改善箇所説明図

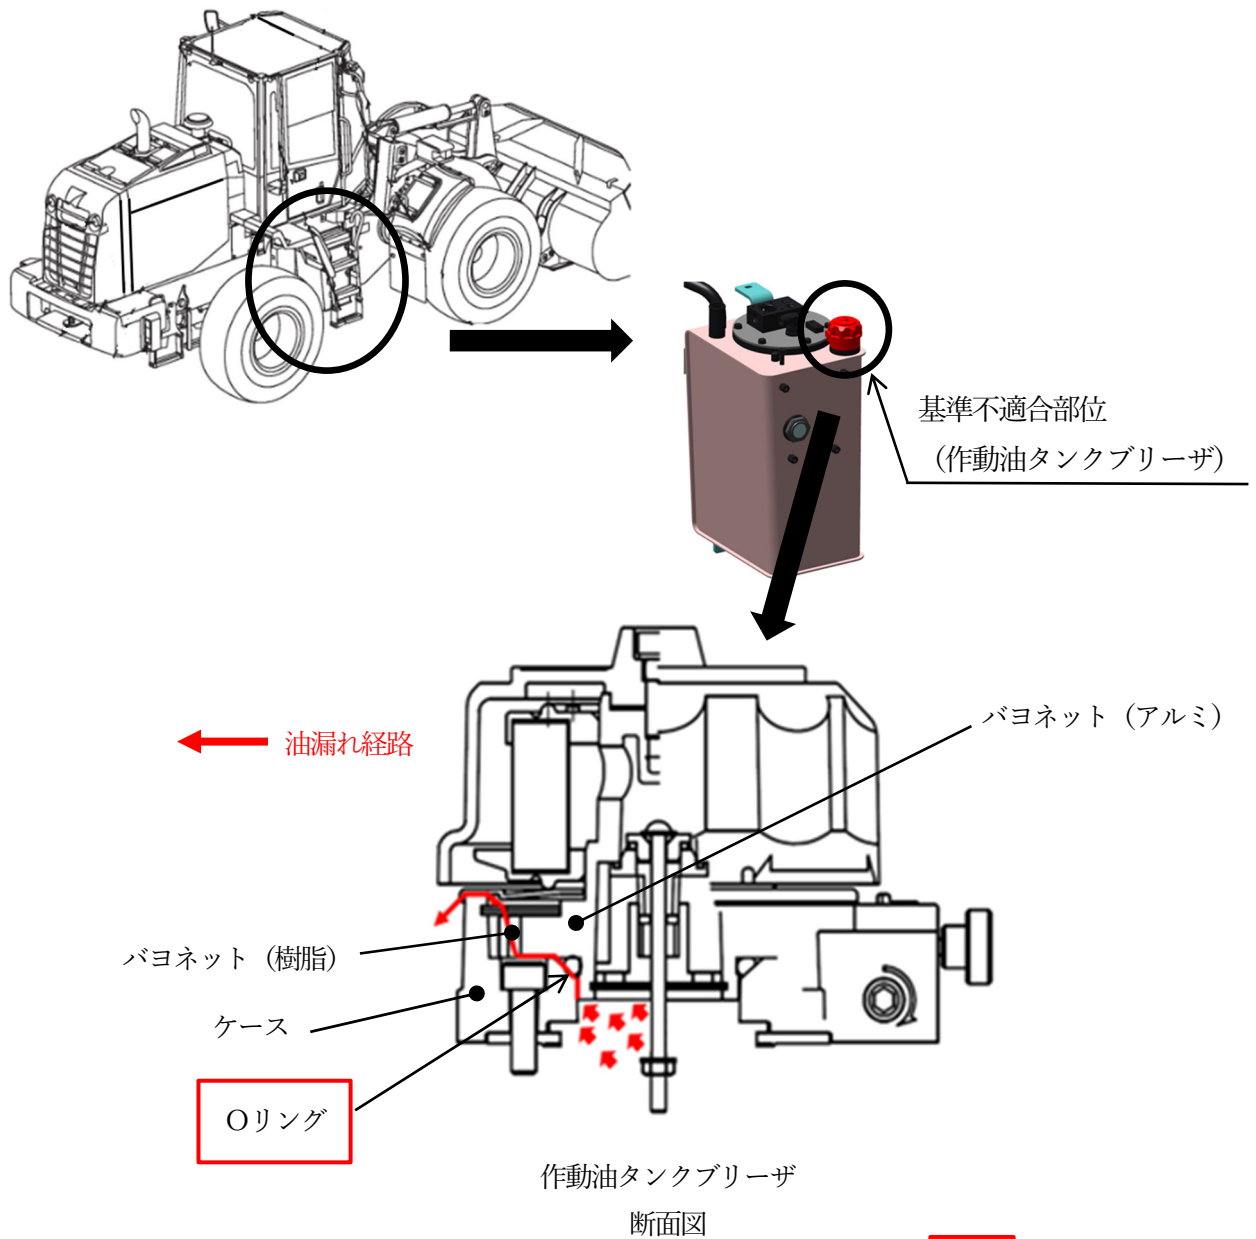
ショベル・ローダの作動油タンクブリーザにおいて、カバーとケースを密着させる溝の寸法管理が不適切なため、ケース部のバヨネット（樹脂）とカバー部のバヨネット（アルミ）に隙間が生じているものがある。また、Oリングの寸法検討が不十分なため、つぶし代が小さくなるものがある。

そのため、Oリングで隙間を十分に埋めることができなくなり、そのまま使用を続けると、作動油タンクの内圧により作動油が著しく漏れることがある。

注： Oリング は、交換部品を示す。

改善措置の内容：全車両、Oリングを対策品に交換する。
